COMUNE DI TRONTANO

PROGETTO DI RINNOVO ED AMPLIAMENTO DELLA CAVA DI BEOLA DENOMINATA "SERVEZZ"

- RELAZIONE TECNICO MINERARIA INTEGRATIVA -

Novembre 2023

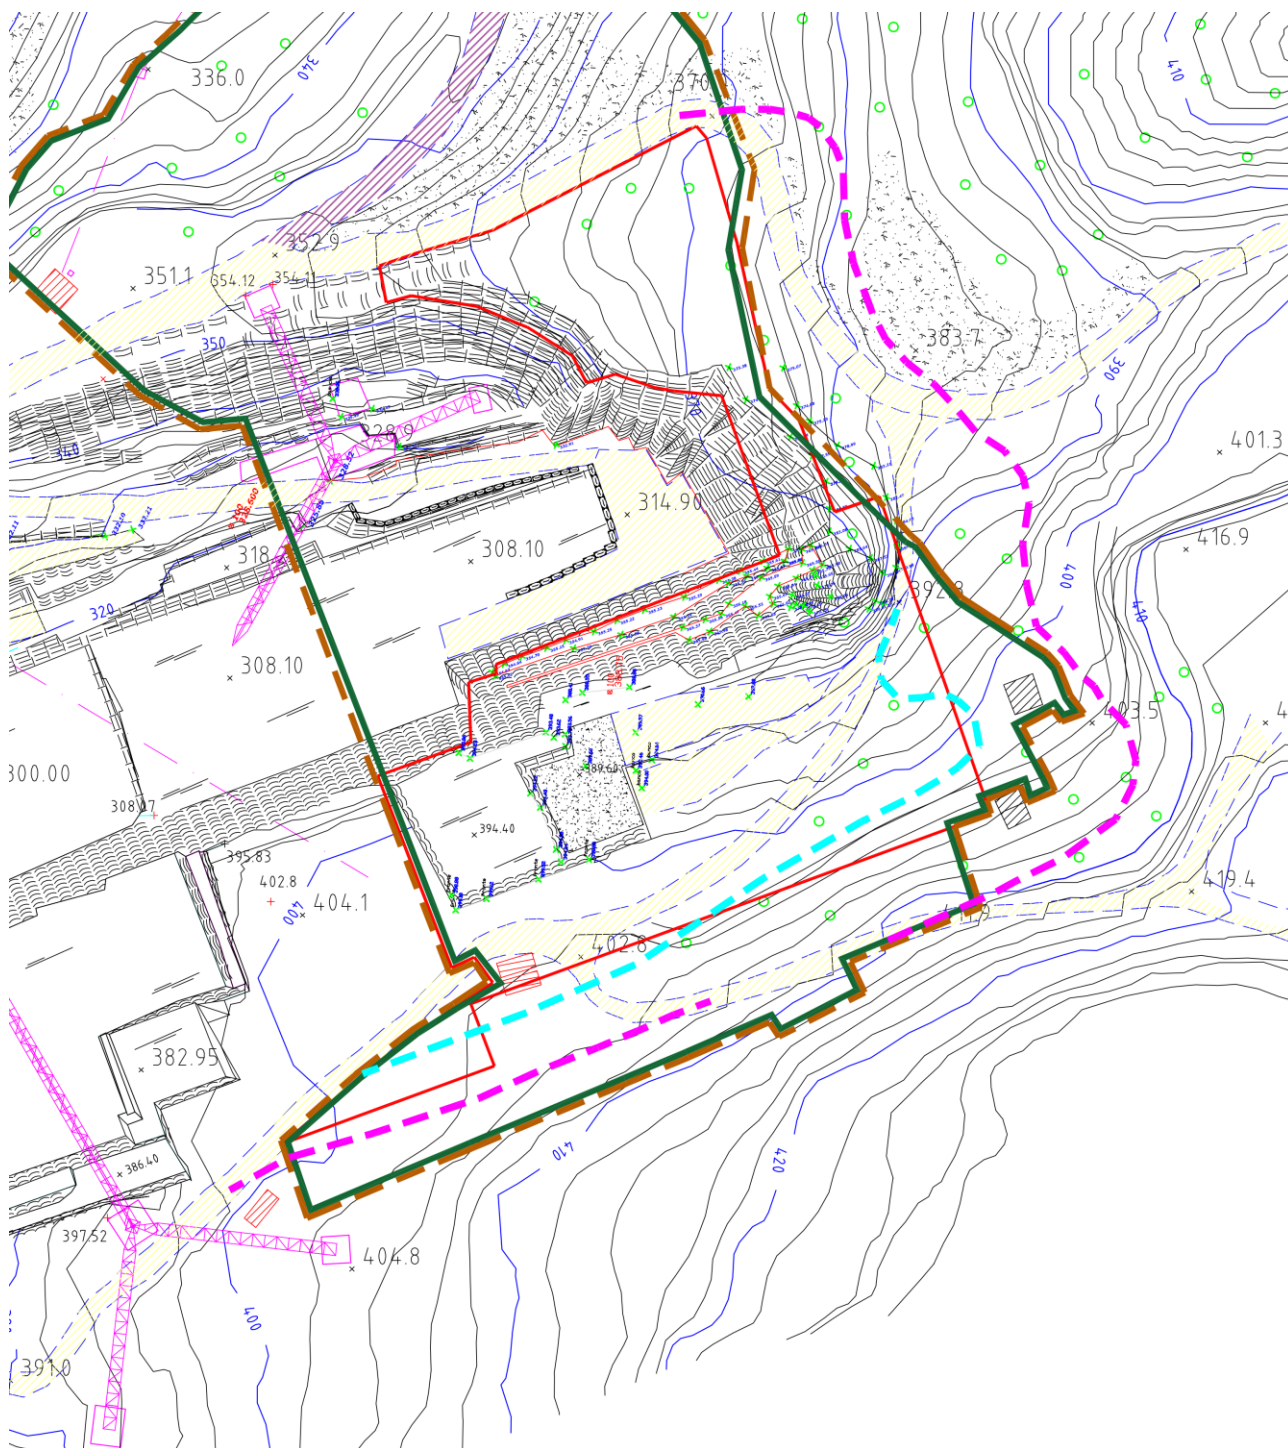
Punto 4) Si richiede di chiarire come possa essere garantito l'accesso alla parte del giacimento di proprietà della comunale, posta alle quote superiori, in considerazione della realizzazione dei lavori di coltivazione oggetto di richiesta.

L'accesso alle aree superiori relative all'esercizio della cava Piodale ad oggi garantito con il passaggio sulla pista sterrata che attraversa l'area di proprietà del proponente sarà comunque garantita come testimoniato dai seguenti casi:

- modifica temporanea della viabilità esistente nell'area di coltivazione della cava "Servez" (tracciolino di colore ciano)
- variante sostanziale della viabilità esistente così da aggirare l'area di coltivazione richiesta in autorizzazione (tracciolino di colore magenta)
- perfezionamento/variante della progettazione della allora strada del "Polo"

in tutti i casi si riesce a raggiungere l'area di autorizzazione alle quote superiori della cava denominata "Piodale".

Di seguito si propone uno stralcio, non in scala dello, stato attuale dei luoghi sul quale sono stati inseriti, approssimativamente, i tracciolini dei primi due punti sopra citati.
